## **CONFERENZA DI SERVIZI**

### **RAPPORTO SULL'IMPATTO AMBIENTALE (LR 9/99) E VERBALE PER L'APPROVAZIONE DEL PROGETTO DI "PIANO DI COLTIVAZIONE E SISTEMAZIONE CAVA DENOMINATA "AREA I-17" NEL COMUNE DI MODENA (MO)**

**Comune di Modena – Unità specialistica Servizi Pubblici Ambientali**

10 giugno 2015

Figura 1 – PM10 media annuale - Risultati della simulazione modellistica relativa alle aree di scavo I12 e I17.

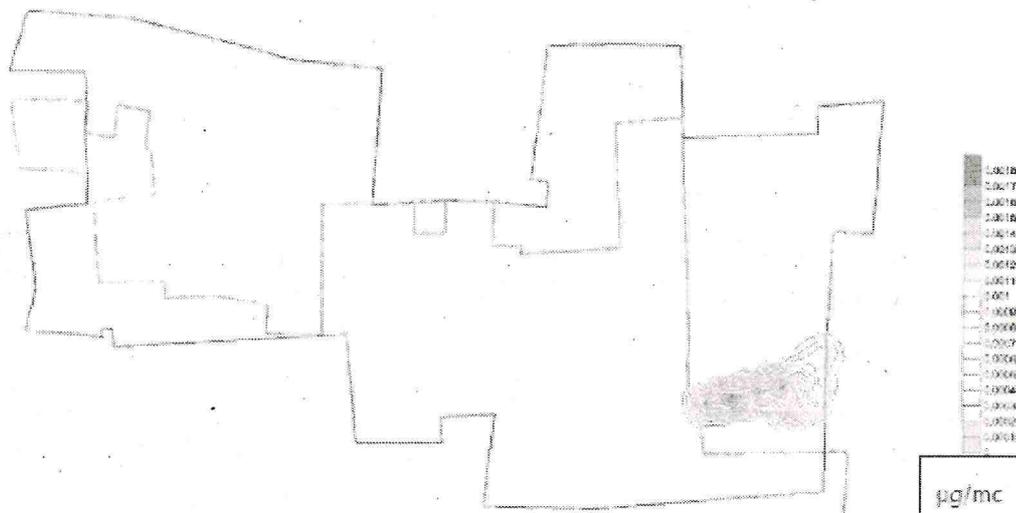
Le stime della valutazione modellistica, in termini di concentrazioni medie annuali di PM10 risultano molto contenute e mai superiori a  $0.1 \mu\text{g}/\text{mc}$  sull'intero dominio di calcolo. Il gestore riporta anche il valore massimo orario sia sul dominio di calcolo che presso il ricettore R3, considerato quello più impattato dall'intervento in oggetto perché più prossimo al fronte di scavo: valore massimo orario risulta rispettivamente di  $10.5 \mu\text{g}/\text{mc}$  e di  $2.5 \mu\text{g}/\text{mc}$ .

Viene inoltre presentata una simulazione svolta con AERMOD relativa alla polverosità dovuta sia all'area di cava I17 che all'area I12, attigua e con attività di scavo pressoché contemporanea: il valore massimo della media annuale di PM10 stimato sul dominio di calcolo (Figura 1), risulta anche in tal caso estremamente contenuto e pari a  $0.00171 \mu\text{g}/\text{mc}$ .

Non viene riportato il valore massimo orario.

In base alle Linee Guida per la valutazione delle emissioni di polveri provenienti da attività di produzione, manipolazione, carico e stoccaggio di materiali polverulenti redatte da ARPA Toscana, un input emissivo maggiore di  $174 \text{ g}/\text{h}$  di PM10, per un numero di giorni di attività compreso tra 250 e 200 giorni/anno, comporterebbe già una criticità in termini di possibili superamenti della media giornaliera per ricettori posti a distanze comprese tra 50 e 100 metri, come il ricettore R3, in situazioni di fondo ambientale di  $20 \mu\text{g}/\text{mc}$ . Al fine di meglio interpretare i risultati della simulazione modellistica dettagliata sull'area oggetto dell'intervento, si chiede che vengano esplicitati i dati emissivi in g/h (inclusi i rispettivi algoritmi di calcolo) utilizzati come input al modello AERMOD e di svolgere un confronto critico tra questi e i limiti proposti dalle Linee guida sopra menzionate.
